NUOVA ELETTRONICA

Errata corrige, consigli, editoriali

ERRATA CORRIGE
e modifiche per migliorare i nostri PROGETTI

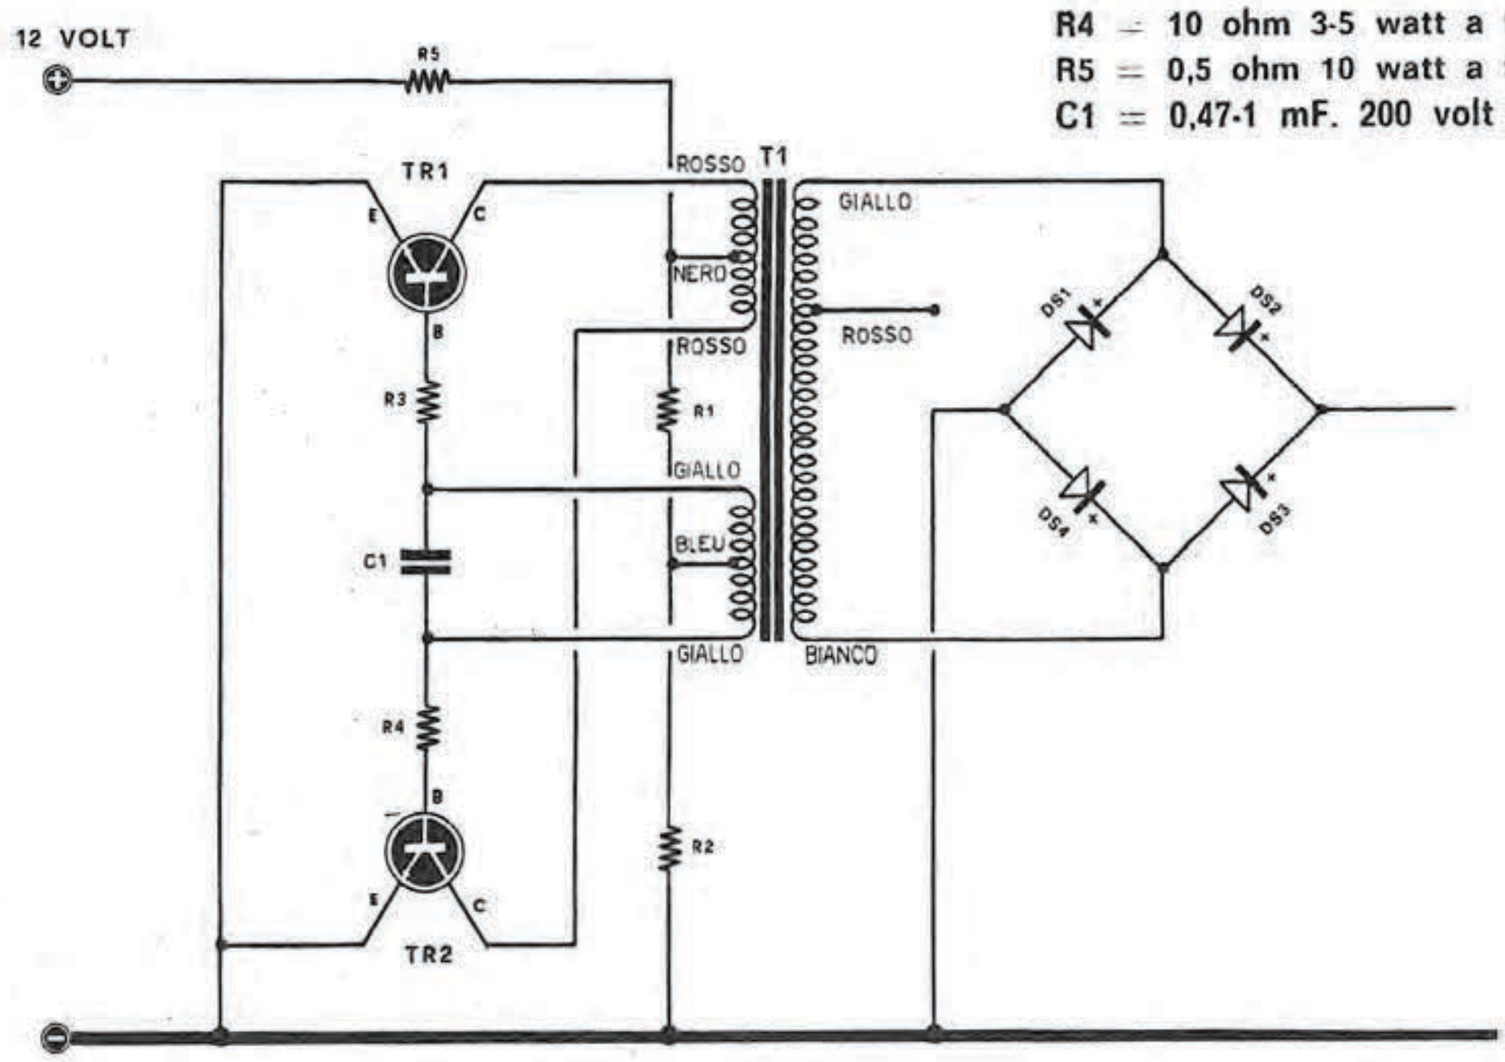
Fig. 1 Controllate prima di inserire la vostra accensione sull'auto se l'assorbimento dei due transistor 2N3055, risulta inferiore agli 1,5 amper.
Se questo risultasse superiore, applicate in serie alle basi, come vedesi in figura, due resistenze (R3 - R4) a filo da 10 ohm 3-5 watt. Se anche con tale modifica non riuscite a limitare l'assorbimento, vi consigliamo di applicare in serie all'alimentazione positiva, una resistenza da 0,5 ohm 10 watt.

Fig. 5 Schema elettrico di un contagiri elettronico

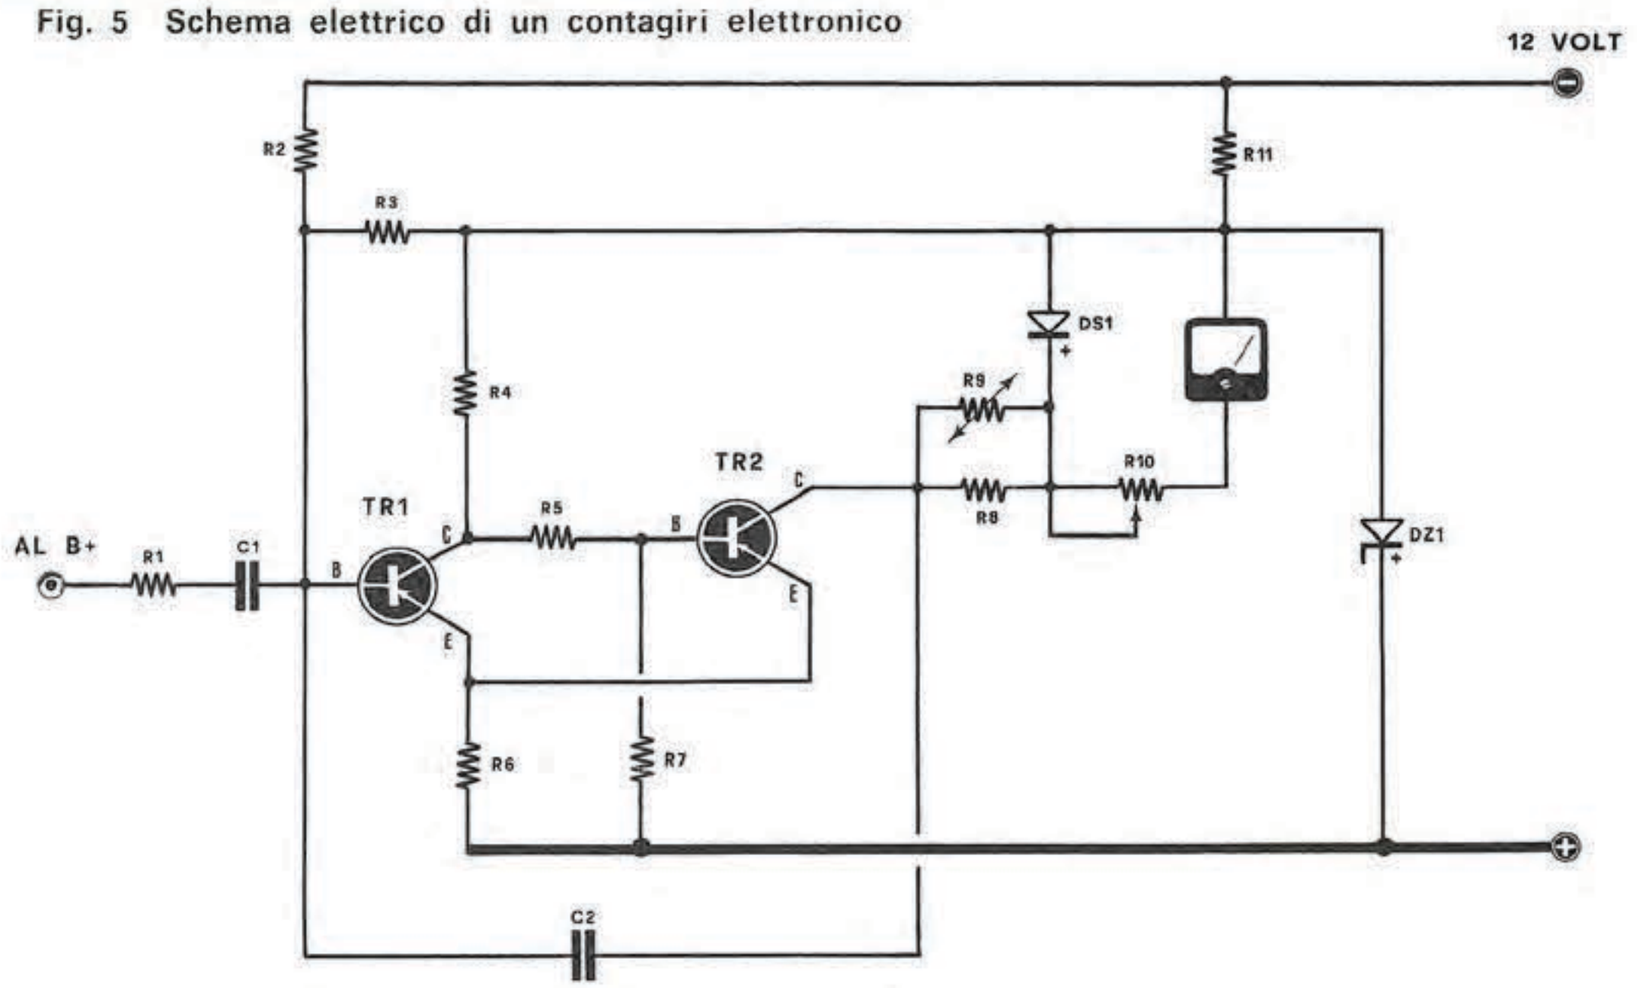
A costoro diciamo subito che non è necessario sostituire o modificare il contagiri; per farlo funzionare assieme all'accensione elettronica è suf-

Comunque, per tranquillizzare il lettore, diciamo che questa modifica non pregiudica il circuito del contagiri.

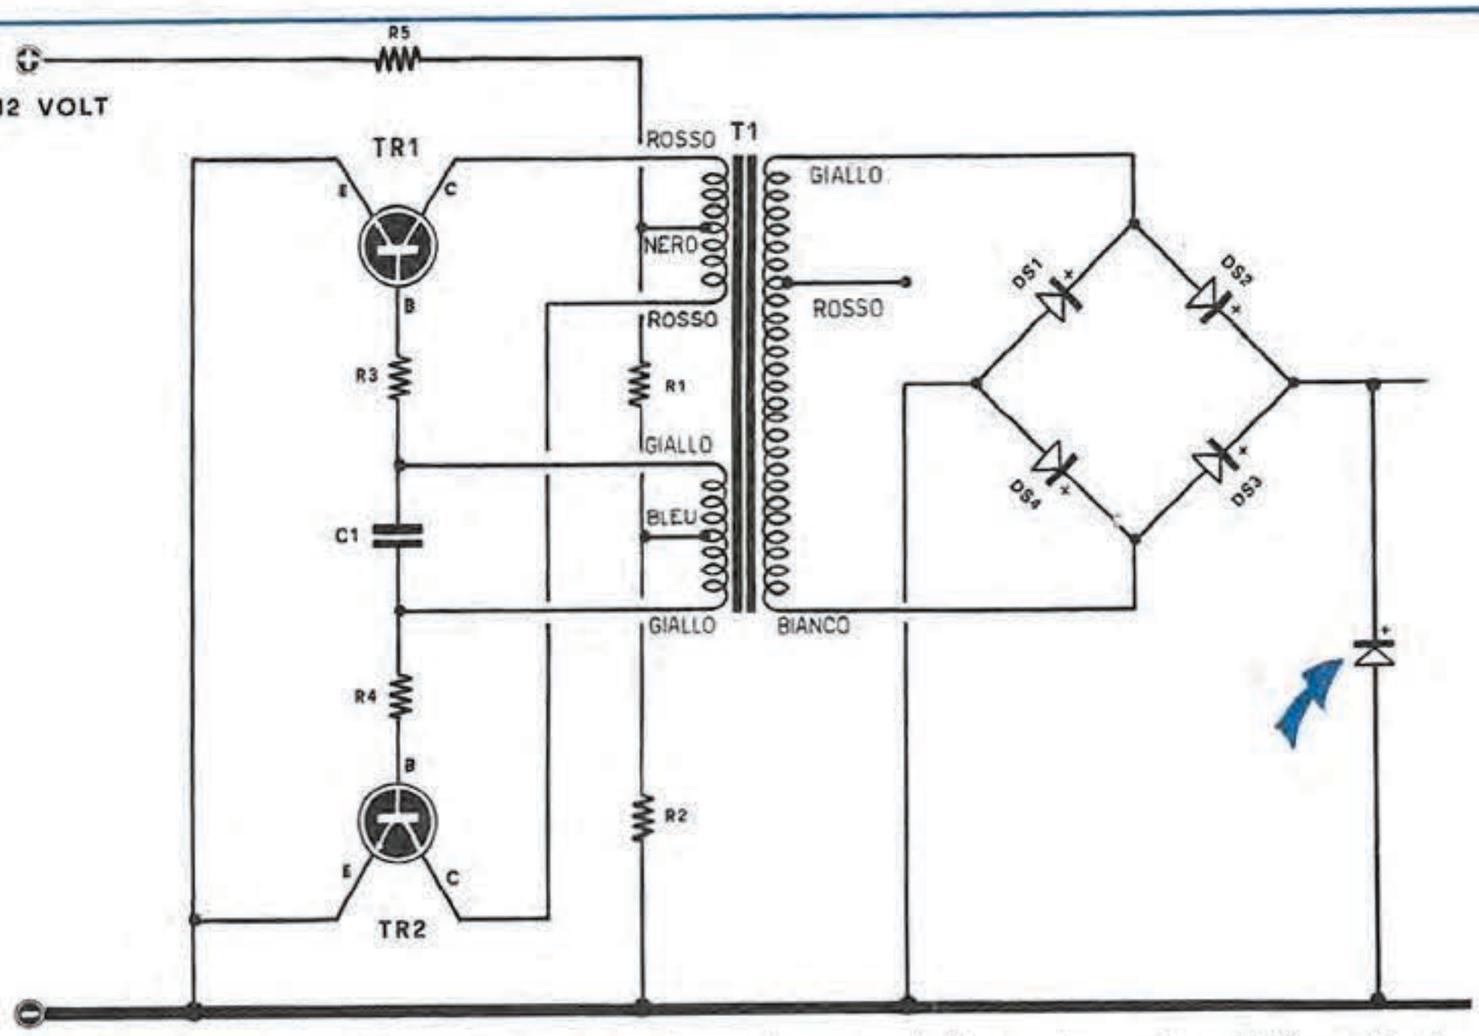
Fig. 6 Se volete ancora aumentare il rendimento della vostra auto migliorando la ripresa, e ridurre maggiormente il consumo di carburante, collegate, come vedesi in disegno, un diodo supplementare tra il positivo alta tensione e la massa. Il diodo che dovrete impiegare dovrà sopportare una tensione di circa 800-1.000 volt, quindi si consiglia un BY127 oppure un 1R80 o altro equivalente.

Consigliamo quindi anche a voi questa piccola modifica.

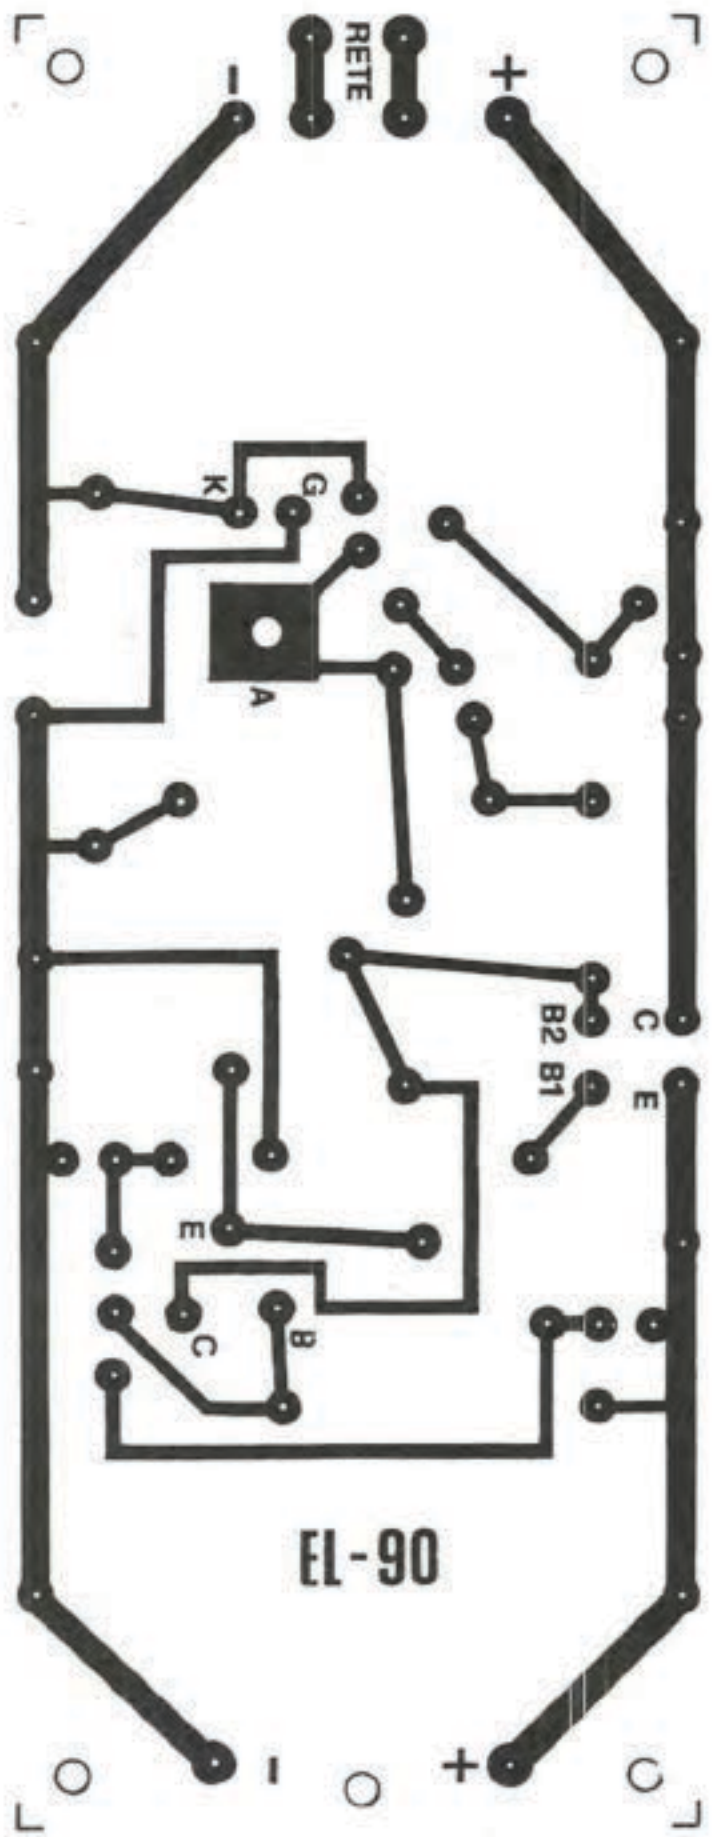
— a pag. 286 la figura che mostra il circuito stampato manca di un ponte di pista, che qui riproduciamo in **rosso**. Facciamo presente che l'errore riguarda **solamente la figura,** perchè l'effettivo circuito stampato da noi fornito risulta esatto. Questa precisazione serve quindi solo per coloro che intendono realizzare il circuito stampato ricavandolo dalla figura.

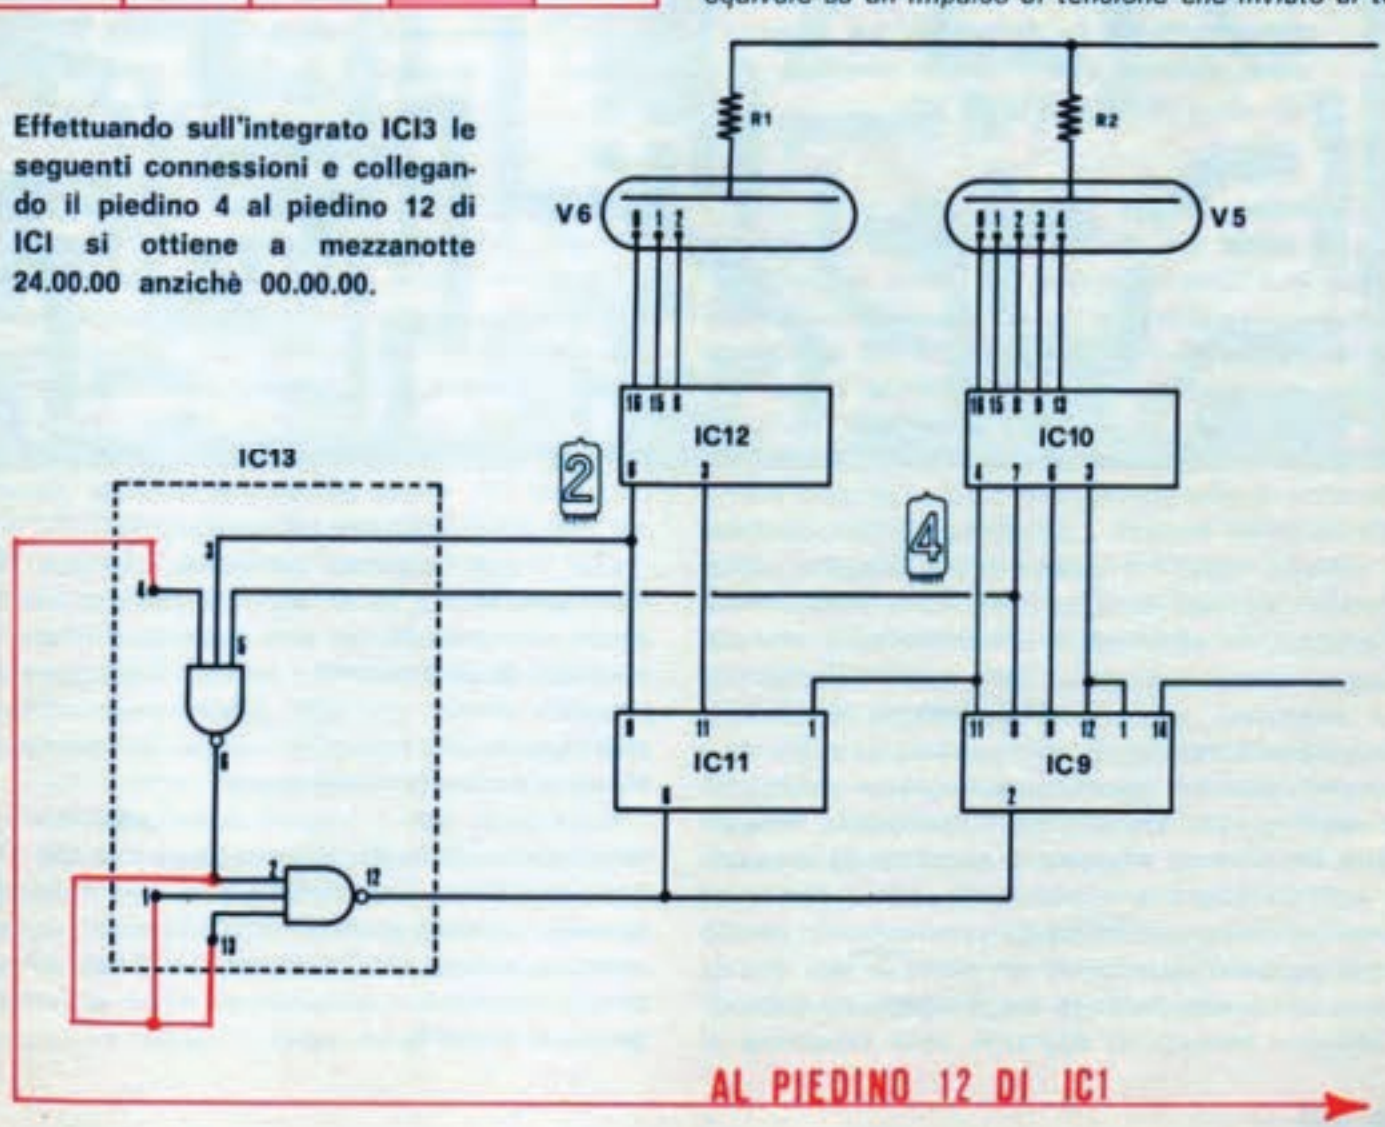
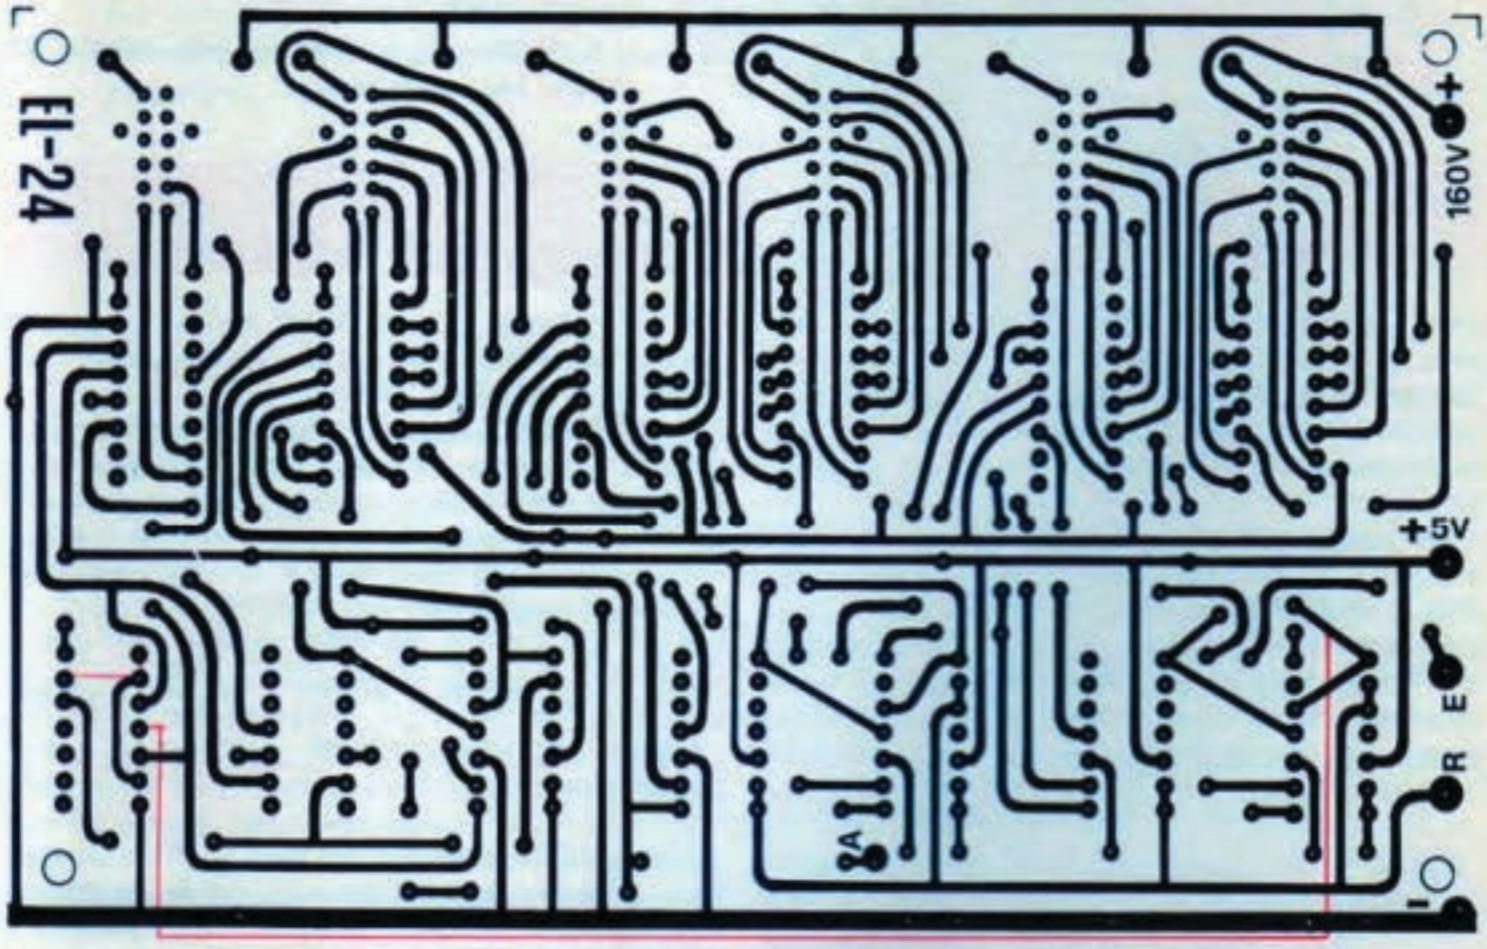
Effettuando sull'integrato IC13 le seguenti connessioni e collegando il piedino 4 al piedino 12 di IC1 si ottiene a mezzanotte 24.00.00 anzichè 00.00.00.

minali 6 di IC11 e 2 di IC9 (terminali di reset) porterà immediatamente a zero le valvole nixie delle ore.

Per effettuare la variazione sul circuito stampato è sufficiente collegare assieme le piste indicate con il segno rosso, e un filo isolato dal piedino 4 di IC13 al piedino (o pista in rame) 12 di IC1.

Come Lei desidera, pertanto, l'orologio dopo aver indicato 23.59.59 passerà ad indicare 24.00.00, per tutto il secondo successivo per poi riprendere regolarmente da 00.00.01 il conteggio del nuovo giorno.
